KOMINIARSKA SPÓŁDZIELNIA PRACY "ŚW. FLORIAN"

Opinia Nr

w budynku przy ul. 1-go Maja nr 142/6 w Dąbrowie
dotycząca urządzeń grzewczo-kominowych używanych przez
B.O.K. Sobiecin

1. Wskazania przewodu kominowego i usytuowania miejsca na podłączenie
2. Ustalenia prawidłowości podłączenia
3. Ustalenia przyczyn wadliwego działania urządzeń

SZUK ORIENTACYJNY

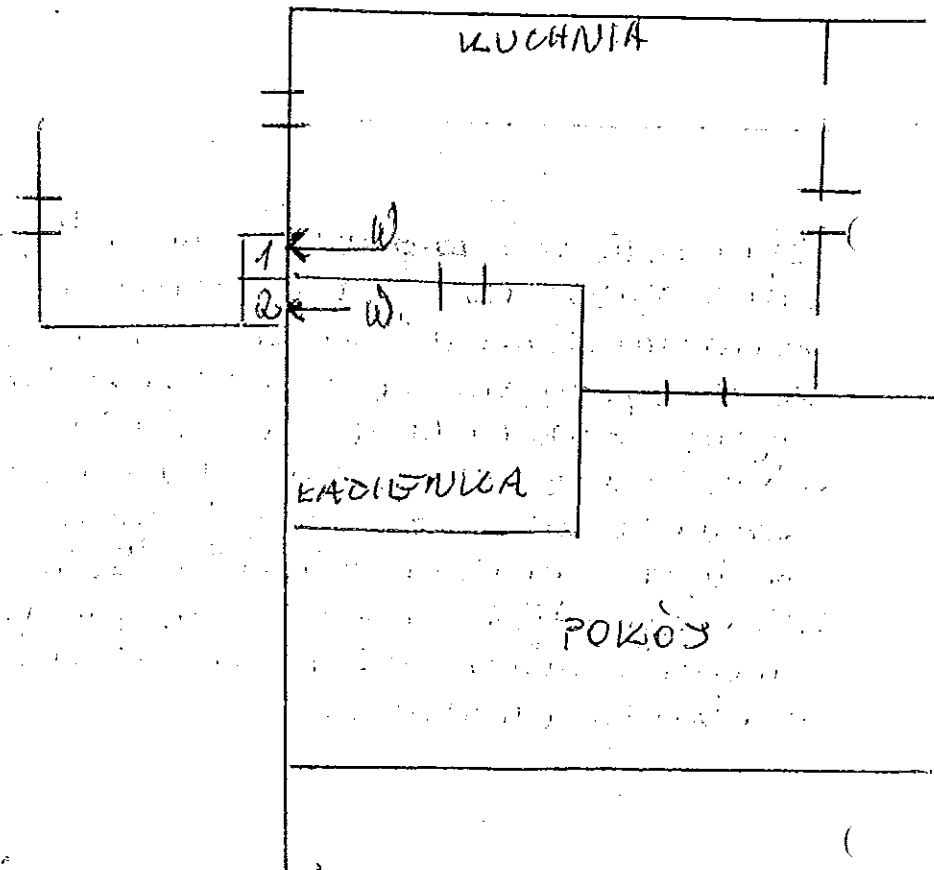
1. Stan podłogowy nie pozwala na podłączenie pieca CO na paliwo stałe jak i kotła gazowego CO do istniejących przewodów. Proponuje się kocioł gazowy CO z zamkniętą komorą, podłączyć do składu powietrza spalnicowego zgodnie z wytycznymi producenta i w oparciu o projekt.
2. Wentylację wywiewną, tarioną można wykonać do przewodu nr 2, z przewodu nr 1 do którego będzie można podłączyć wentylację wywiewną, kuchenną.
3. Dla prawidłowego funkcjonowania urządzeń kominowych zapewnić właściwą napływ powietrza z zewnątrz poprzez urządzenia nawiewne.
